ETTERBEEK. Avenue de Tervueren 16-16A (arch. R. STEKKE)

PERMIS D'URBANISME : remplacer les châssis en façade avant  
(appartement central) au 4e étage d'un immeuble à appartements  
Demande de la Commune du 02/10/2025

**Avis de la CRMS**

Façade d'angle et façade côté rue des Tongres de l'appartement du 4<sup>e</sup> étage (extraits du dossier)

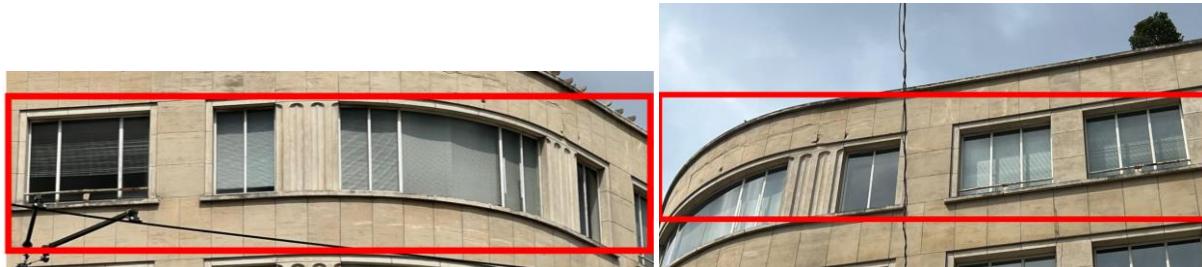
La demande actuelle concerne le remplacement des châssis d'origine en acier de l'appartement situé au 4e étage. Le type de châssis proposés est conforme au cahier des charges établi par le Syndic. Dans son avis de 2018, la CRMS s'opposait au changement de l'aspect visuel des châssis existants dû notamment à l'épaississement des profils. Elle insistait pour que d'autres alternatives soient étudiées, dont en priorité le maintien des châssis existants en les adaptant pour améliorer leur performance thermique.

*Par conséquent, la Commission continue à plaider pour la conservation et la restauration des châssis d'origine, moyennant une amélioration de leur performance énergétique. Si un remplacement devait être autorisé, elle demande que les nouveaux châssis se rapprochent au maximum de ceux d'origine (profilés fins en acier) ; à noter que la visibilité du cadre peut être réduite en le masquant derrière la battée.*
